OFÍCIO 093/2024

RESPOSTA À ESCLARECIMENTOS DO EDITAL DE LICITAÇÕES

PROCESSO LICITATÓRIO: Nº 104/2024

OBJETO: CONTRATAÇÃO DE EMPRESA DE ENGENHARIA PARA EXECUÇÃO DE REFORMA DA CASA DO ARTESÃO NO MUNICÍPIO DE PIRAPORA/MG.

É possível verificar a diferença dessas venezianas pelo corte AA, do projeto arquitetônico, conforme recorte abaixo:

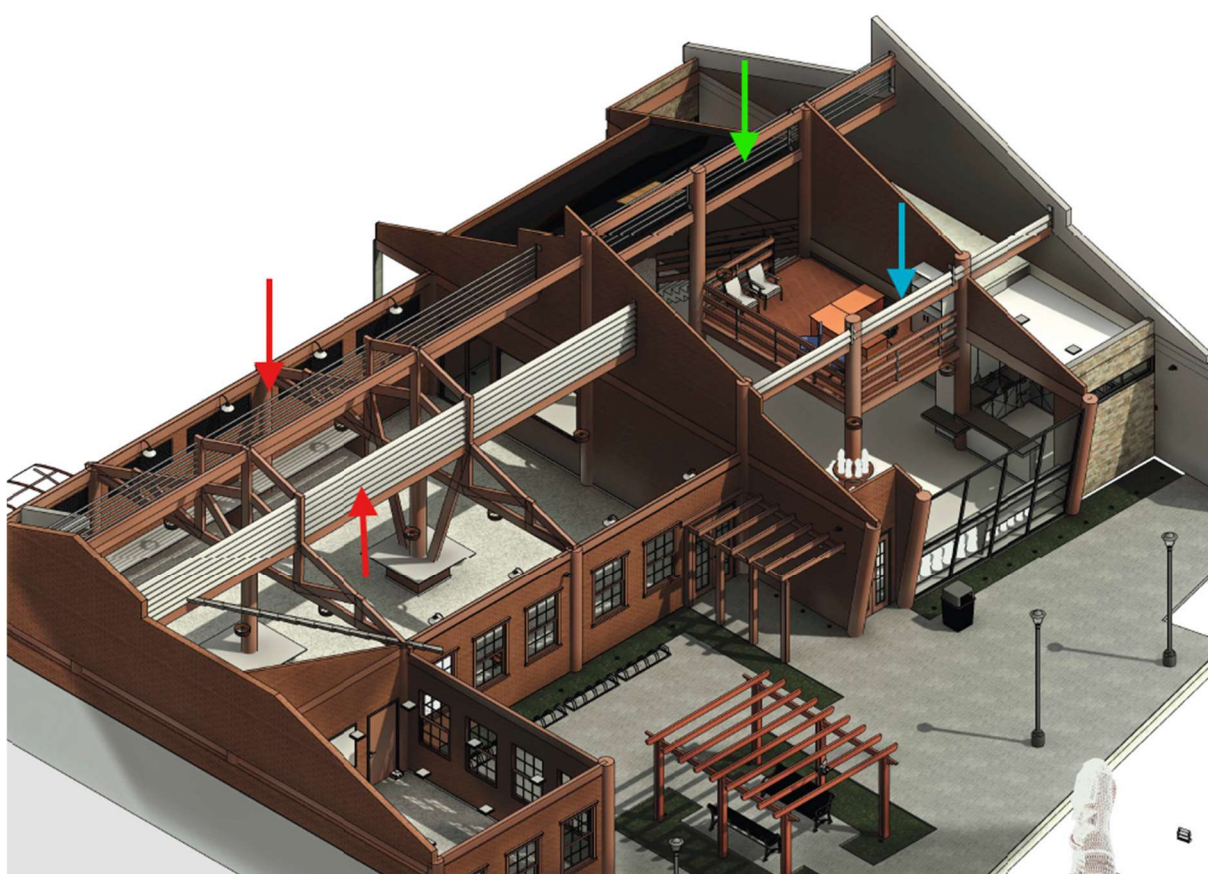
Com relação ao questionamento sobre o quantitativo de venezianas apresentado no projeto arquitetônico, esclarecemos que de fato existem **4 venezianas industriais no total**, sendo **duas localizadas na fachada frontal e duas na fachada posterior**. No entanto, as venezianas possuem dimensões **distintas**, conforme demonstrado na tabela abaixo, o que resulta na área total de **68,21 m²** apresentada na planilha orçamentária:

<TABELA DE VENEZIANAS>			
A	B	C	D
Tipo	Comprimento	Largura	Área
Veneziana Industrial - 17,60 x 1,40m	17,60 m	1,40 m	24,64 m ²
Veneziana Industrial - 17,60 x 1,40m	17,60 m	1,40 m	24,64 m ²
Veneziana industrial 10,50 x 1,20m	10,50 m	1,20 m	12,60 m ²
Veneziana industrail - 10,55 x 0,60m	10,55 m	0,60 m	6,33 m ²
			68,21 m ²
